ZP.271.17.2019

Działając zgodnie z treścią art. 38 ustęp 2 ustawy Prawo zamówień publicznych przekazuję treść pytań wraz z odpowiedziami w postępowaniu prowadzonym w trybie przetargu nieograniczonego w przedmiocie: **Budowa Szkoły Podstawowej w Wirach.**

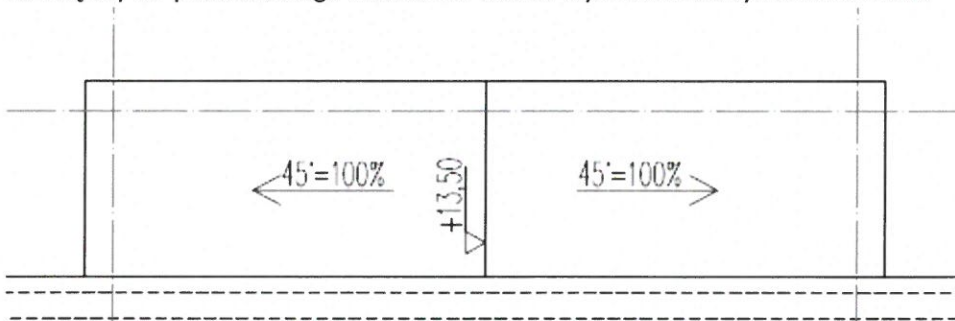
47. Prosimy o przekazanie dokumentacji wykonawczej obrazującej przejścia instalacyjne przez stropodach w szczególności kanały wentylacyjne. Dokument jest niezbędny do prawidłowego określenia kosztu wykonania danych elementów.

Patrz odpowiedź na pytanie 1.
